febi 28798, 30167, 40717

Fiat Ducato II, III; Iveco Daily III, IV, V und VI
Motor: 2,3 Liter JTD F1AE

Keilrippenriemen für den Klimakompressor

Abb. 1 - Diagramm des Keilrippenriementriebs (bis einschließlich Motor-Nr. 0113089), ausgestattet mit Spannrolle 30167 und Keilrippenriemen 28798.

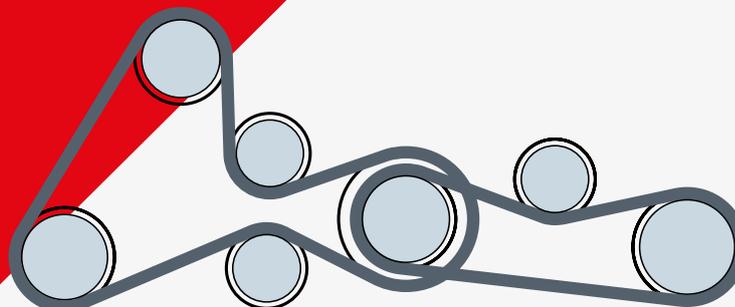
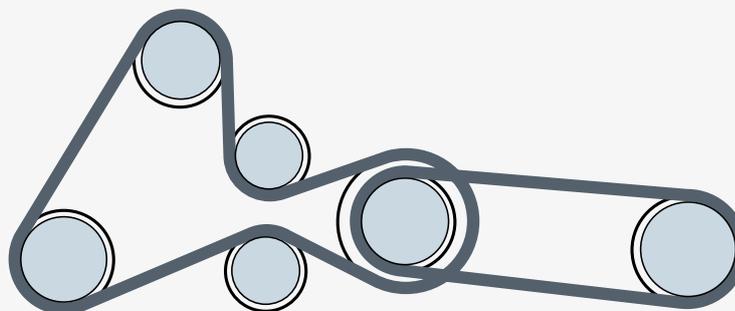
Während des Produktionszeitraums haben Fiat und Iveco die Führung und die Länge des Keilrippenriemens für den Klimakompressor überarbeitet. Dies gilt für mehrere Modelle, die mit dem 2,3-Liter-JTD-Motor ausgestattet sind, beginnend mit der Motor-Nr. 0113090.

Durch das Update entfällt die Spannrolle für den herkömmlichen 987 mm Keilrippenriemen, der bis einschließlich Motor-Nr. 0113089 verbaut wurde (Abb. 1).

Dieser wurde durch einen kürzeren 903 mm langen elastischen Keilrippenriemen ersetzt, der gemäß dem oben angezeigten Diagramm geführt wird (Abb. 2).

Hinweis: Bei Fahrzeugen mit Motoren bis einschließlich Motor-Nr. 0113089 kann im Rahmen der Routinewartung auch der elastischen Keilrippenriemen 40717 nachgerüstet werden. Dadurch entfällt die Spannrolle komplett.
